NUOVA DIGA FORANEA DEL PORTO DI GENOVA AMBITO BACINO SAMPIERDARENA VARIANTE DI LAYOUT

ELAB. N°	TITOLO ELABORATO	SCALA
G-0037	NOTA DI RISPOSTA A OSSERVAZIONI E RICHIESTA DI INTEGRAZIONI DELLA DOCUMENTAZIONE - PROCEDURA DI VERIFICA DI ASSOGGETTABILITA' A VIA - CODICE ID_VIP 11196	-

REVISIONE	DATA	DESCRIZIONE	REDATTO	VISTO	APPROVATO
00	24/05/2024	EMISSIONE PER INTEGRAZIONI	I.Marangoni	M.Ronchi	P.Pucillo

Figura 1: Mappa dell'incremento atteso delle concentrazioni di NO₂ (media annuale) dovuto alle attività di progetto

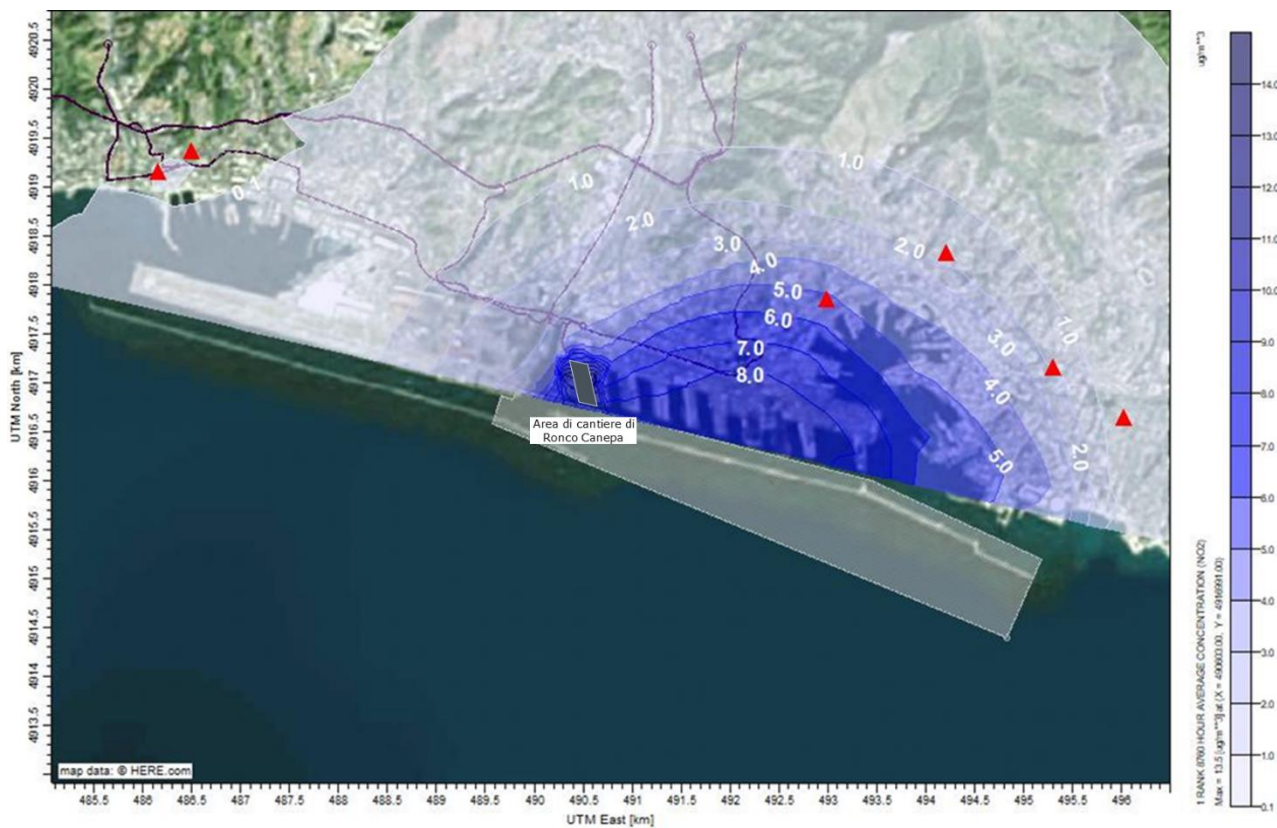
- 1. Chiarire quali siano le aree interessate da incrementi del biossido di azoto e delle polveri fornendo specifiche mappe di ricaduta, in particolare con l'indicazione del punto di massima ricaduta all'esterno delle aree di cantiere e rivalutare gli effetti che l'incremento potrebbe avere non solo nella postazione urbana di fondo di Corso Firenze ma anche nelle aree di ricaduta;*

Di seguito si riporta la mappa dell'incremento atteso delle concentrazioni di NO₂ (media annuale) dovuto alle attività di progetto, rispetto alle centraline ARPAL, risultante dalle simulazioni "worst case" condotte con approccio cautelativo, come sopra descritto.

Il massimo dell'incremento di concentrazione si osserva presso l'area di cantiere di Ronco Canepa nell'area portuale.

Come si evince dai risultati del modello (Figura 1) il massimo del dominio dei contributi del progetto (esternamente all'area sorgente) è ubicato nei pressi dell'area di cantiere di Ronco Canepa in ambito portuale dove saranno effettuate le attività di frantumazione. In tale area si riscontra un valore massimo pari a circa 9 µg/m³ per la media annuale di NO₂, tale valore decresce nell'area cittadina in cui si riscontrano concentrazioni molto minori.
